## Concours pour l'élaboration des plans de reconstruction du Bâtiment électoral, à Genève.

### Rapport du jury.

2<sup>e</sup> prix ex æquo : projet « Malgré tout », de M. Marc Camoletti, architecte, à Genève.

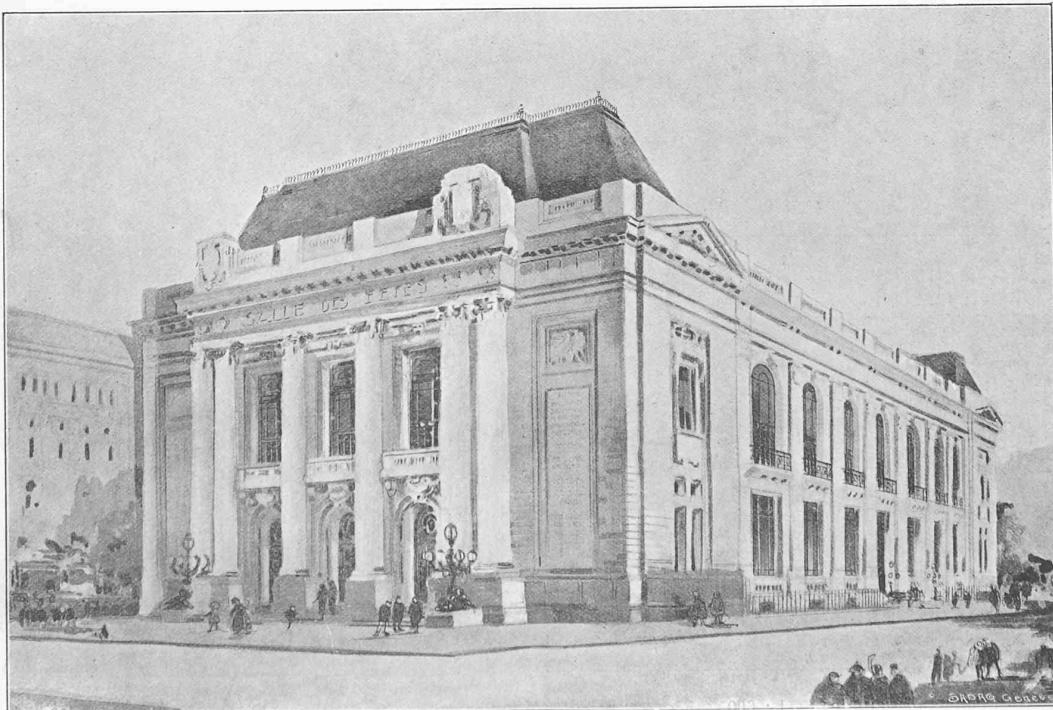
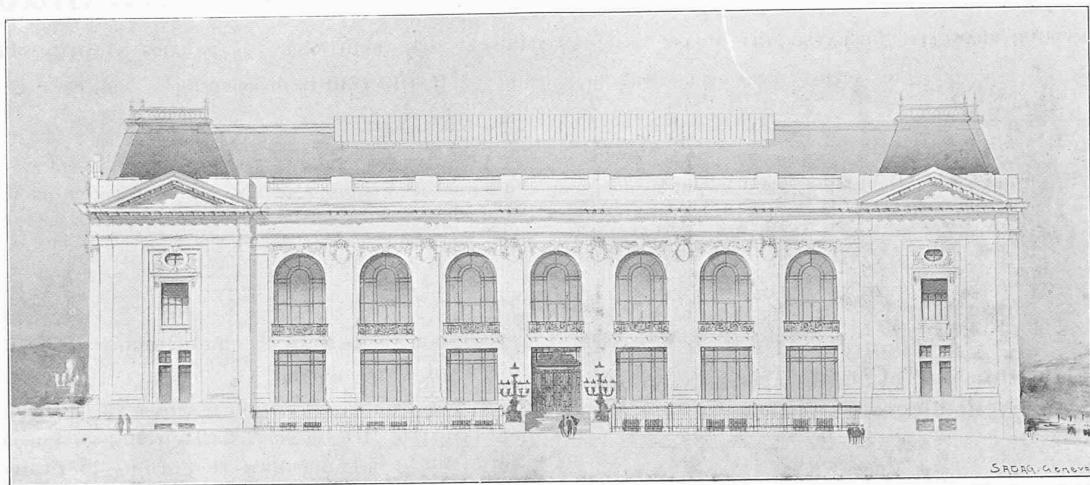
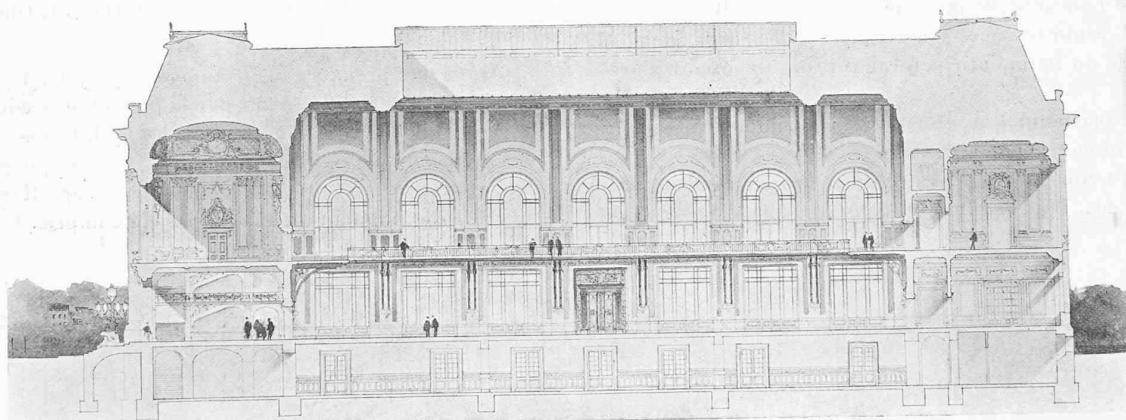
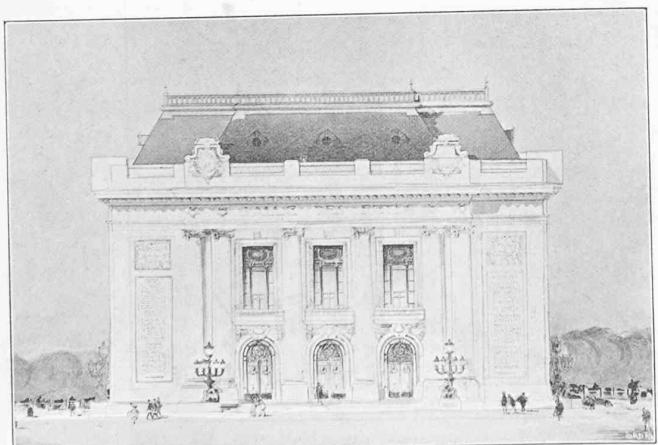
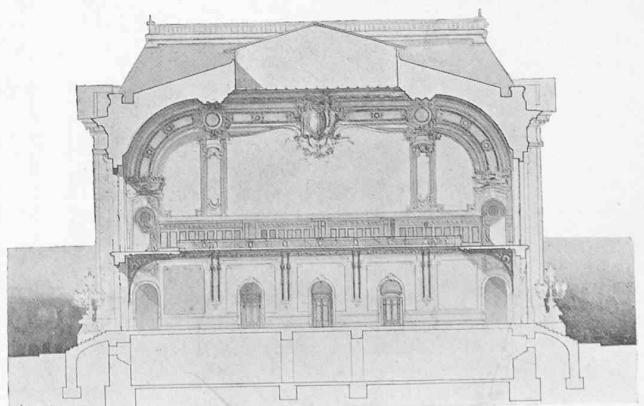
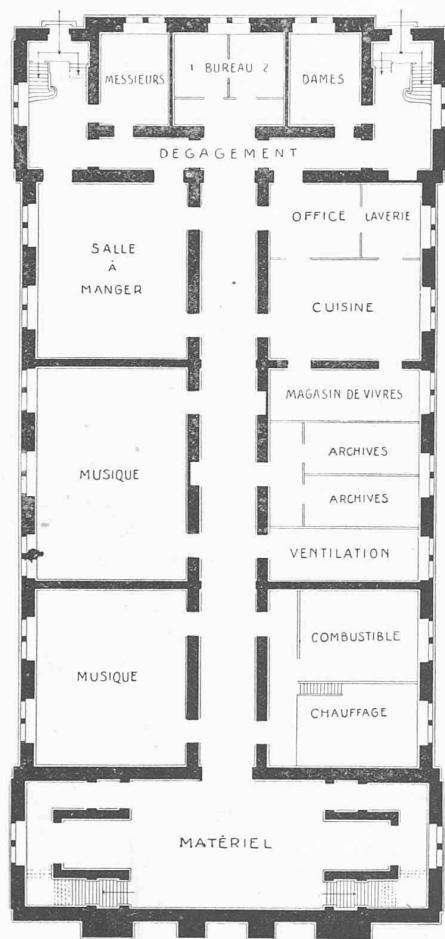
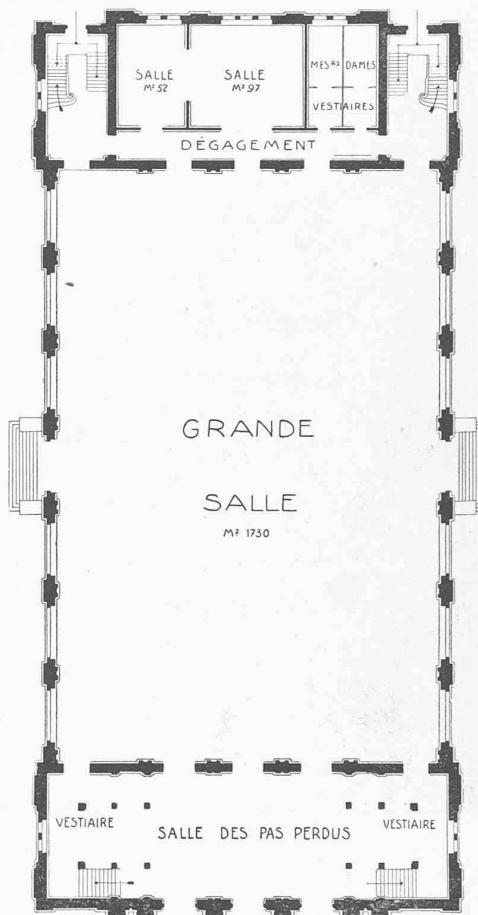
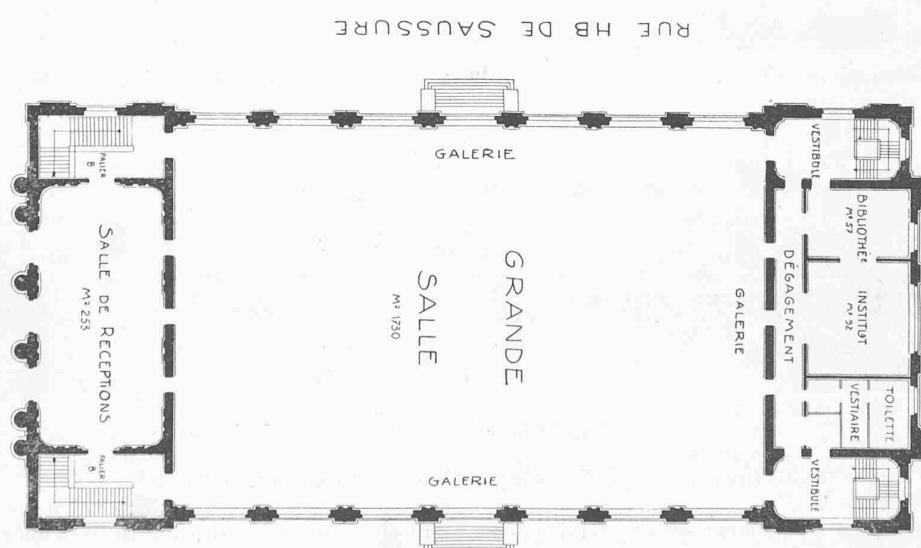
N° 17. — Le plan est bon à l'exception des escaliers principaux qui ne sont pas assez étudiés et coupent les fenêtres. Au premier étage, cage d'escalier resserrée et mauvais accès à la salle de réceptions. L'auteur n'a pas prévu de W.-C. et de lavabos pour cette salle. Les vestiaires sont trop petits et mal placés. W.-C. du sous-sol à l'opposé de l'entrée principale. Les façades, principale et latérales, sont bonnes; la face postérieure est médiocre.

3<sup>e</sup> prix : projet « Fourmilière », de MM. Peloux et de Rham, architectes.

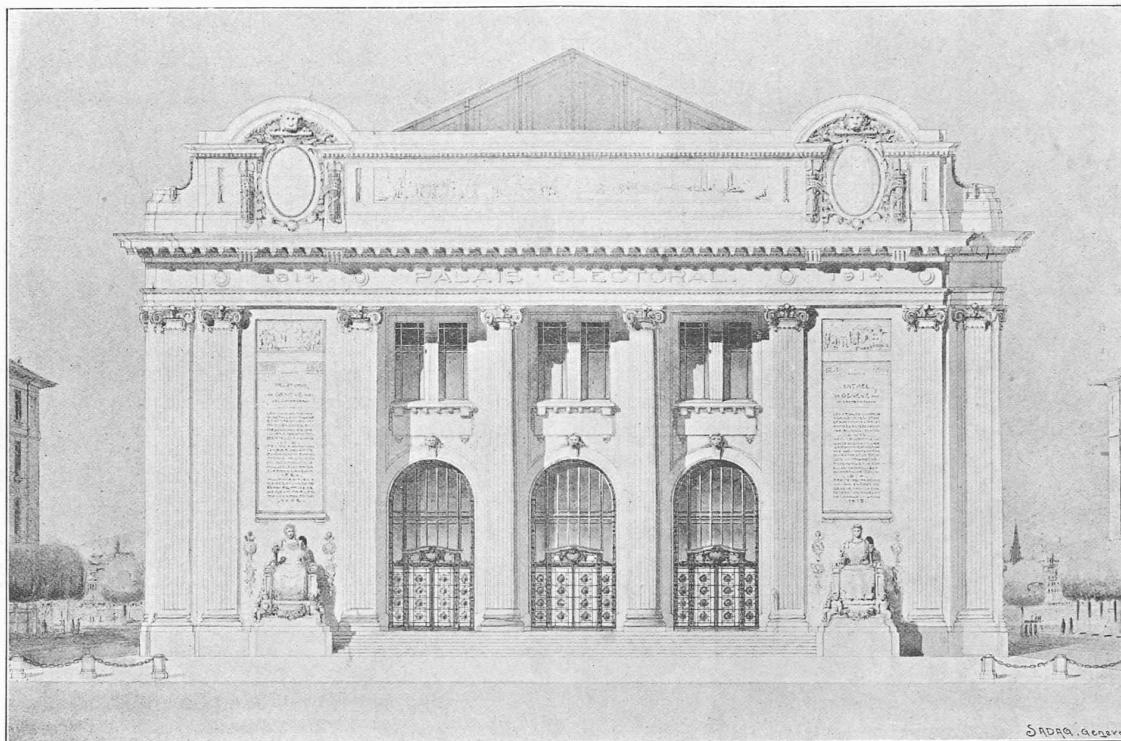
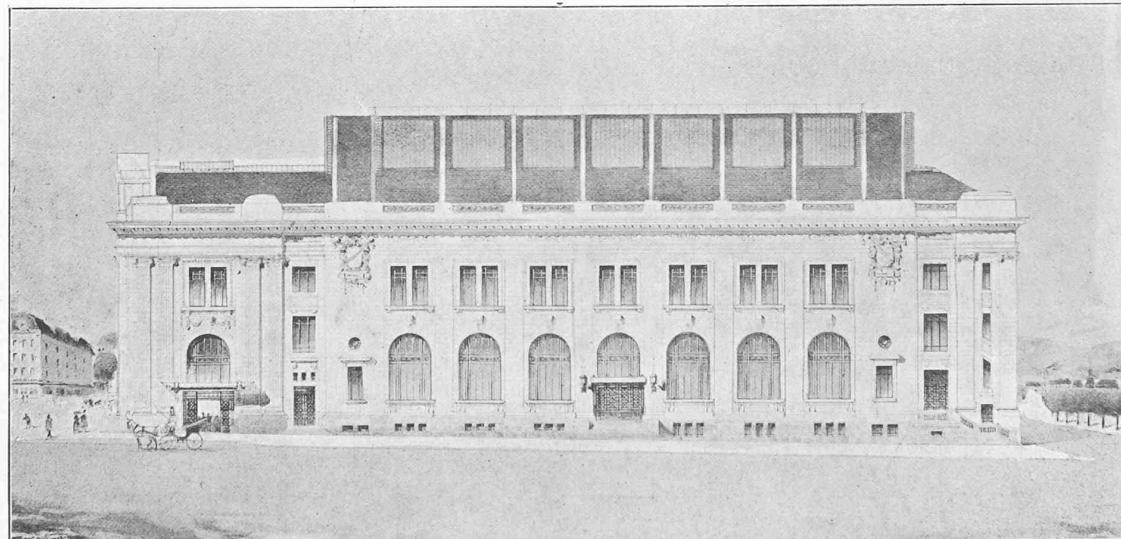
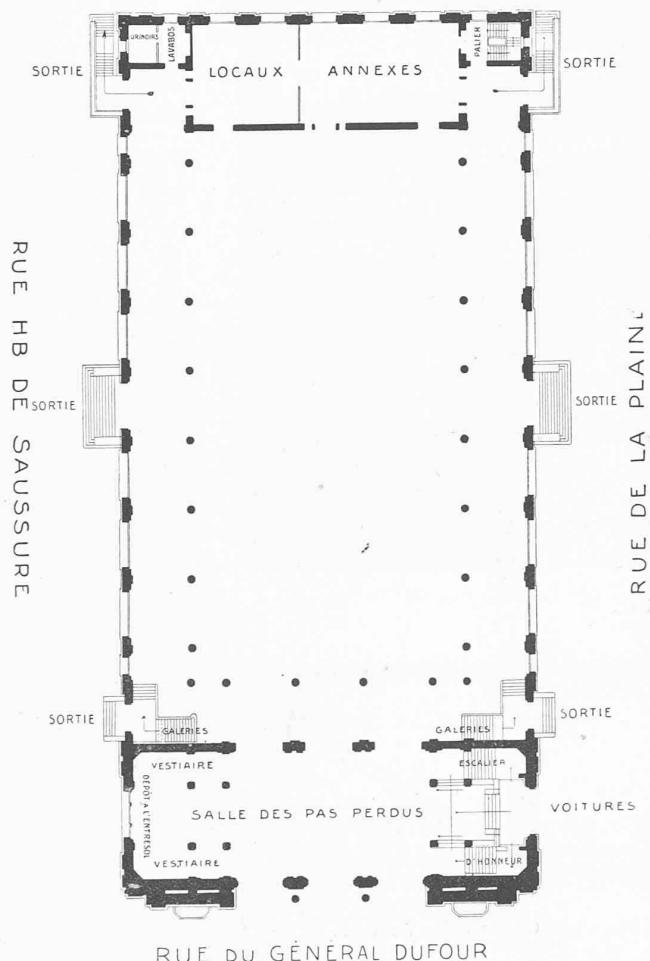
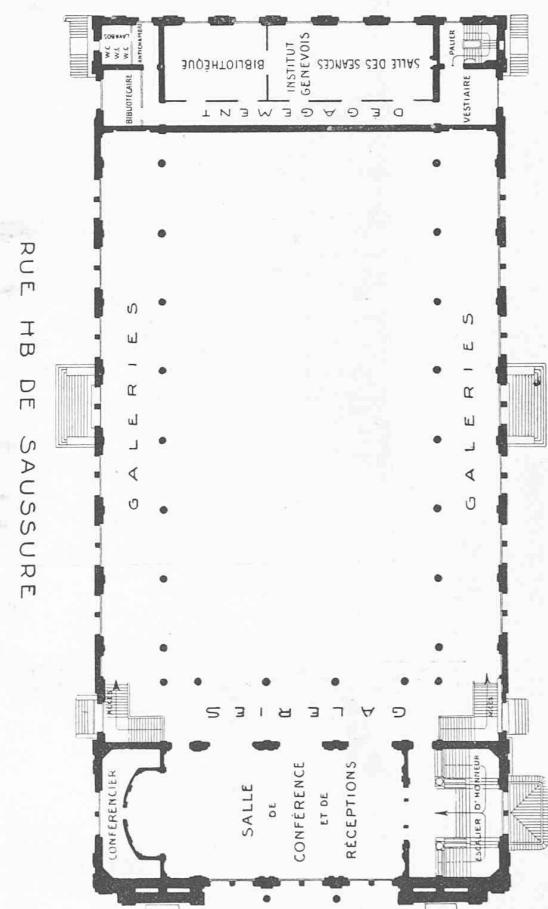
N° 20. — Trop de points d'appui dans la grande salle. Il n'existe pas de dégagement aux galeries du côté de la Plaine; de plus les deux escaliers des galeries aboutissent à la sortie de la grande salle, disposition malheureuse qui couperait la circulation en cas d'encombrement. Les W.-C. n'existent pas au premier à l'usage de la salle de réceptions. La façade principale est bonne, mais les motifs de l'attique sont hors d'échelle. Les faces latérales manquent d'unité.
